TAMOIL RAFFINAZIONE S.p.A.

RAFFINERIA DI CREMONA

**Risposte alla
richiesta di integrazioni alla domanda di
Autorizzazione Integrata Ambientale da
parte della Commissione istruttoria
AIA-IPPC**

Emis.N.	Data	Descrizione	Redatto	Verificato	Approvato
01	Ottobre 2008	Prima emissione	FA	GP	Il Direttore Generale Ing. Alfredo Romano
Commessa: 70354		File: 70354-Risposte IPPC-00

Fig. 1 Andamento del campo magnetico ad 1 m dal suolo prodotto dal condotto sbarre che collega il generatore al trasformatore elevatore.
Corrente che fluisce nei condotti sbarra: $I = 2000 \text{ A}$

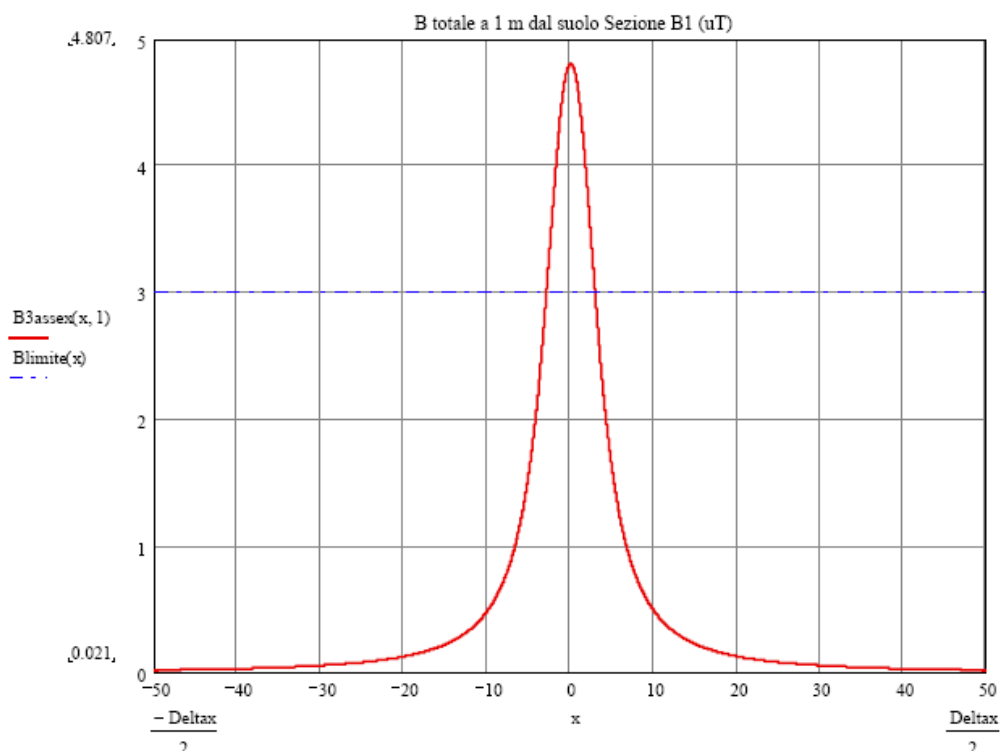
C.6 Relazione tecnica nuova centrale GTCC - Mancano informazioni in materia di eventuale impatto ambientale dovuto all'esercizio del trasformatore di centrale, collegato all'alternatore. Si ritiene opportuno avere una valutazione, supportata da stime o misure, del campo elettromagnetico nelle aree circostanti, anche con riferimento alla presenza di eventuali recettori

Di seguito sono riportati i valori preliminari di campo magnetico atteso nelle aree di centrale limitrofe al trasformatore ed al condotto sbarre, calcolato in accordo alla norma CEI 211-6 "Guida per la misura e la valutazione dei campi elettrici e magnetici nell'intervallo di frequenza 0 Hz – 10 kHz, con riferimento all'esposizione umana", nelle condizioni di funzionamento a carico massimo della centrale.

In tali condizioni, il valore massimo atteso del campo magnetico, valutato ad 1 m dal suolo, prodotto dalla corrente circolante nel condotto sbarre nelle condizioni di carico nominale (i.e. 2000 A) è di poco superiore a 3 μ T se rilevato sotto i condotti, scendendo a valori inferiori non appena ci si discosta da essi di pochi metri.

Il valore del campo magnetico atteso è quindi ampiamente inferiore non solo al limite di legge fissato per i lavoratori esposti per motivi professionali, ma addirittura inferiore al limite di legge per la protezione della popolazione.

La Figura 1 riporta l'andamento del campo magnetico valutato ad 1 m dal suolo in una tipica sezione trasversale del condotto sbarre, in funzione della distanza dall'asse del condotto.
